## Keuringsverslag van een elektrische laagspanning- en zeer lage spanningsinstallatie

**NIET CONFORM**

**Datum keuring:** 10/12/2021

Straatnaam Donk  
Huisnummer 5  
Busnummer  
Postcode 2860  
Gemeente SINT-KATELIJNE-WAVER  
Land België

Afbeelding schakel- en verdeelbord:

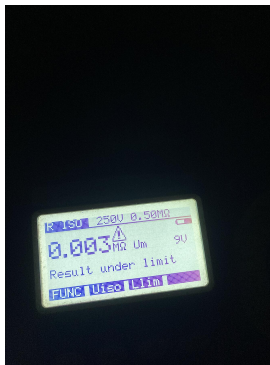
I2.01 De waarde van de isolatieweerstand van één of meerdere stroombanen is kleiner dan 0,5M ohm Meerdere kringen (Boek 1 Onderafdeling 6.4.5.1.)

I3.12 Een enkele aardingsonderbreker moet geïnstalleerd worden en deze moet bereikbaar blijven voor alle eigenaars, beheerders of uitbaters die gebruik van de gemeenschappelijke aardverbinding. (boek 1 Onderafdeling 5.4.2.1.)

I4.01 Hoofdequipotentiaal verbindingen dienen verwezenlijkt worden, ontbreken, zijn niet geel-groen, onvolledig, <6mm². (Boek 1 Onderafdeling 5.4.4.1. en 5.1.6.2)

I5.09 De genaakbare, naakte onder spanning staande delen zijn onvoldoende afgeschermd. (Boek 1 Afdeling 5.1.4. en 4.2.2.3.)

I5.13 De nominale spanning dient duidelijk vermeld te worden op een oordeelkundig gekozen plaats. (Boek 1 Onderafdeling 3.1.3.3.)
